## 軟體重要通知

### SW1A 型 Automation Organizer (WindLDR)

茲因 SW1A 型 Automation Organizer 內收錄的 WindLDR 發生以下 5 件異常現象，請使用該軟體的顧客，確認下述的異常內容後，採取對策。造成困擾深感抱歉，敬請見諒。

圖 1\_設備位址的替換

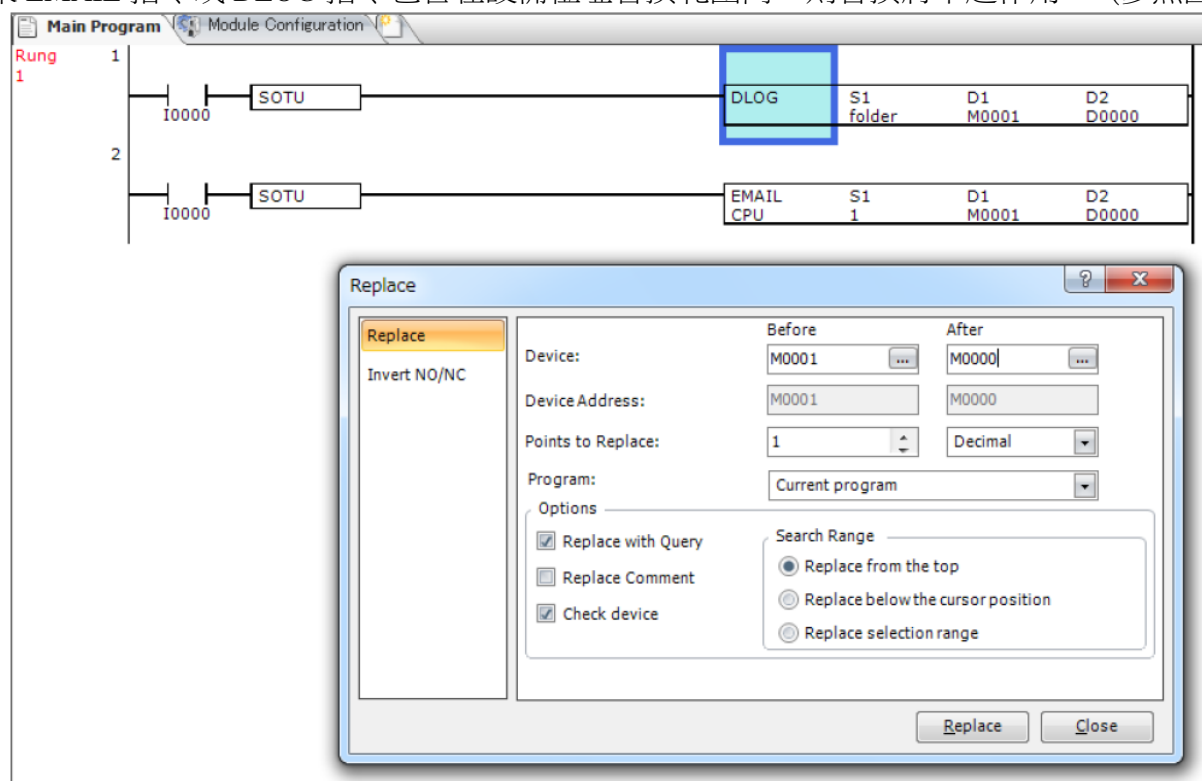
如果 EMAIL 指令或 DLOG 指令包含在設備位址替換範圍內，則替換將不起作用。（參照圖 1）。

請透過搜尋指令的對話窗，找出 EMAIL 指令及 DLOG 指令後，關閉各指令對話窗後請再次更新設備。

圖 2\_EMAIL 指令或 DLOG 指令後面有其他指令時

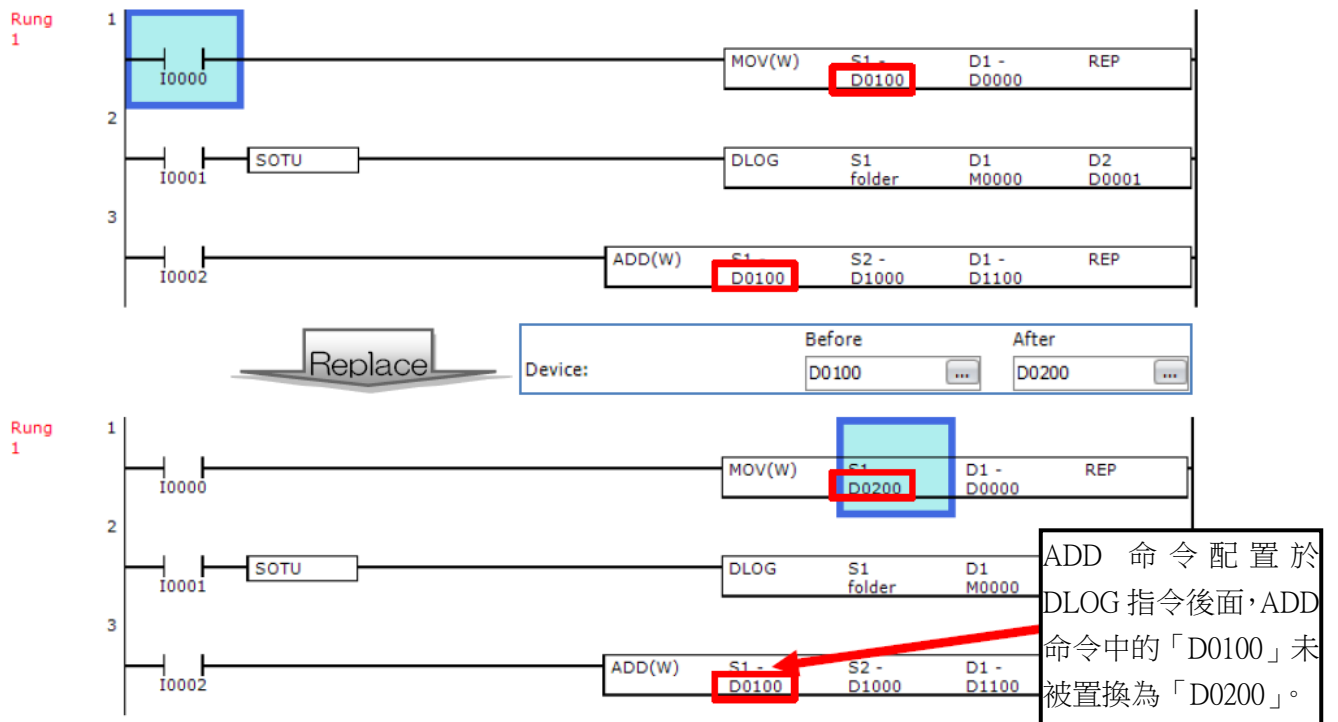
另外，即使 EMAIL 指令或 DLOG 指令後面有其他指令時，也無法替換設備位址。  
圖 2 為置換「D0000」的例子。

圖 3\_插入模組後，執行下載、上傳時的動作

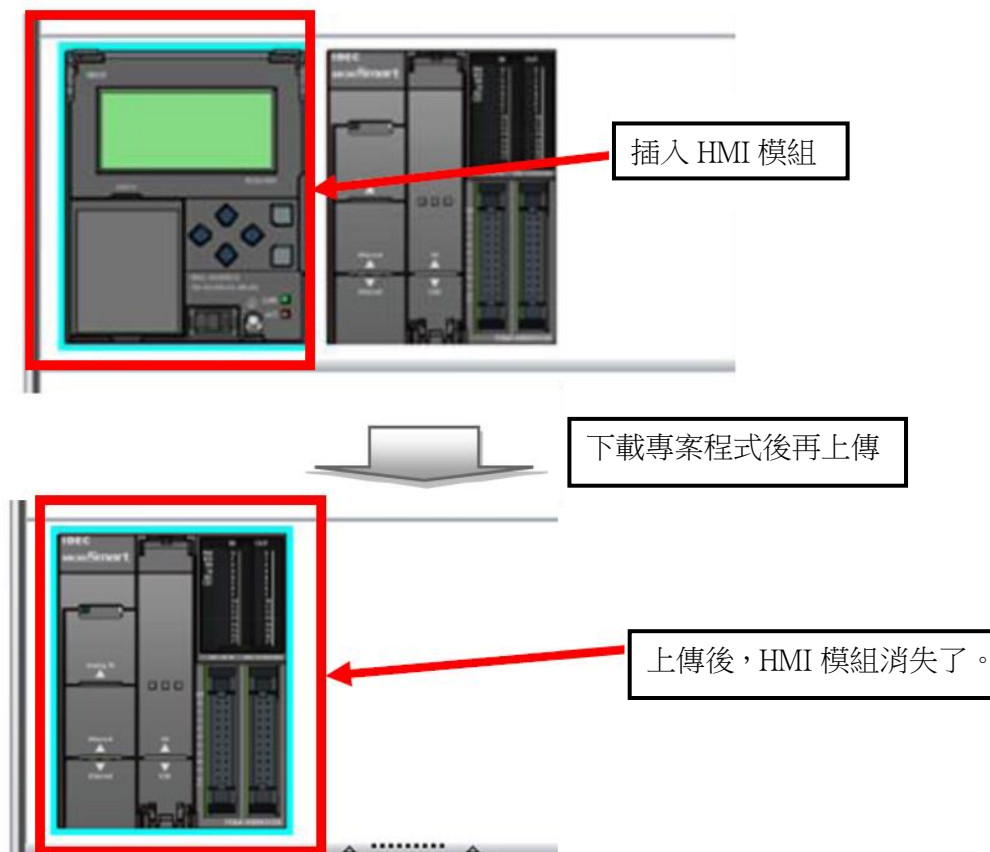
在 FC6A 的模組構成編輯器內，插入 HMI 模組後下載、上傳專案程式的話，則下載前插入的 HMI 模組將未被顯示於模組構成編輯器（參照圖 3）。

無暫時對策。請實施本通知函第一頁收錄的「對策方式」以作為長久對策。

圖 4\_在「Comment」輸入欄按下 Enter 鍵

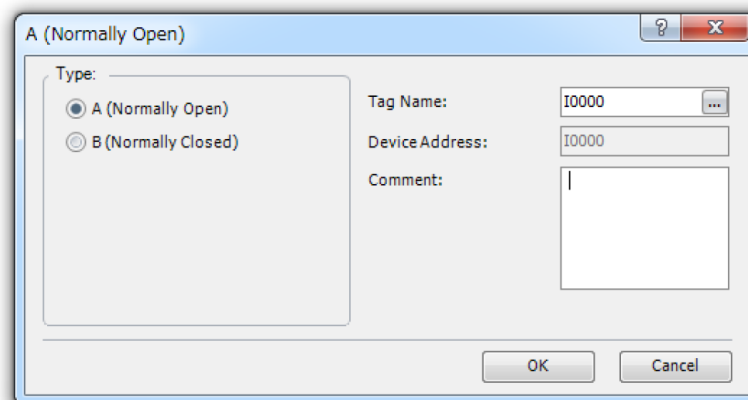
滑鼠游標位於指令的對話窗中的「Comment」輸入欄時，即使按下 Enter 鍵，不僅不會換行，而且對話窗將被關閉。(參照圖 4)

請同時按下 Shift 鍵及 Enter 鍵，即可順利換行且視窗不會被關閉。

圖 5\_RXD 指令的接收

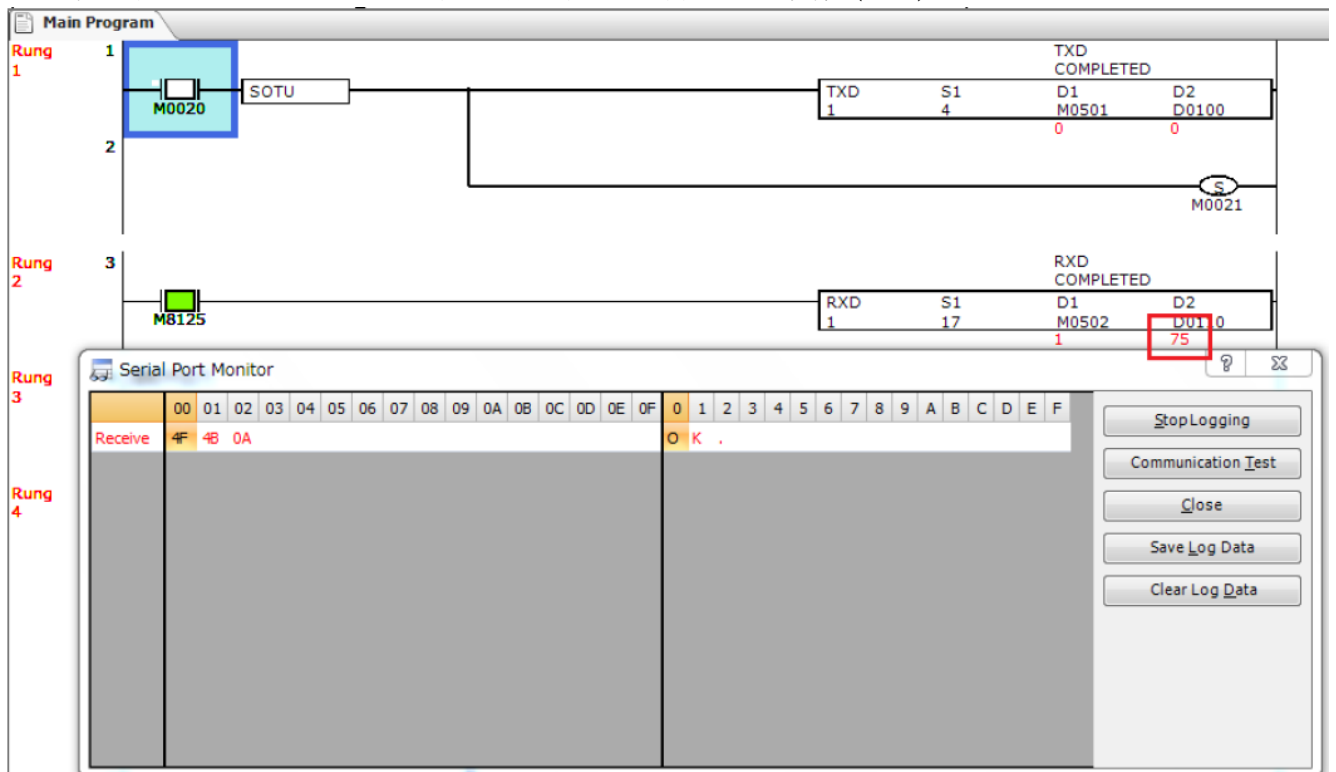
模擬時執行 RXD 指令的話，接收信號的動作狀態會變成 75(錯誤代碼 11)。(參照圖 5)。

※此狀況僅發生於 WindLDR 的模擬功能內，不會發生於實機(PLC)。

無暫時對策。請實施本通知函第一頁收錄的「對策方式」以作為長久對策。

圖 6\_舉例：RXD 指令未完成接收

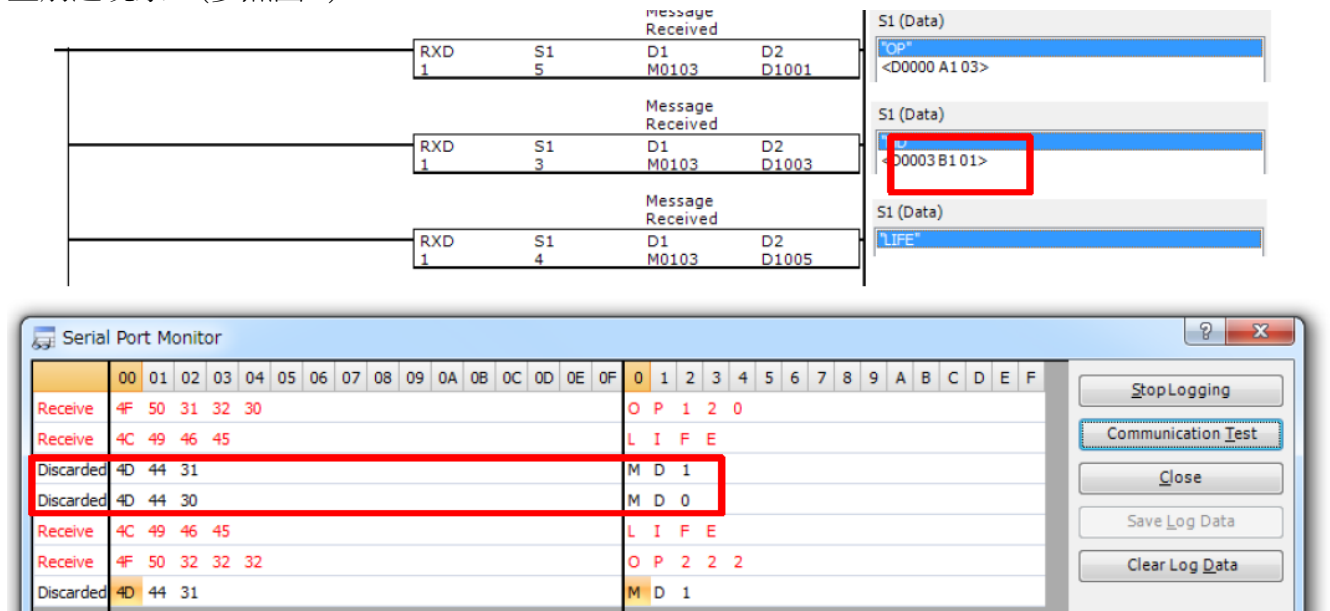
當 RXD 指令內被設定了開始定界符(start delimiter)時，則在模擬時，根據同時動作的 RXD 指令的數量，有時可能無法正常完成 RXD 指令的接收。

舉例：RXD 指令內，分別設定了「OP」、「MD」、「LIFE」的開始定界符，發送「MD1」時會發生前述現象。(參照圖 6)

無暫時對策。請實施本通知函第一頁收錄的「對策方式」以作為長久對策。
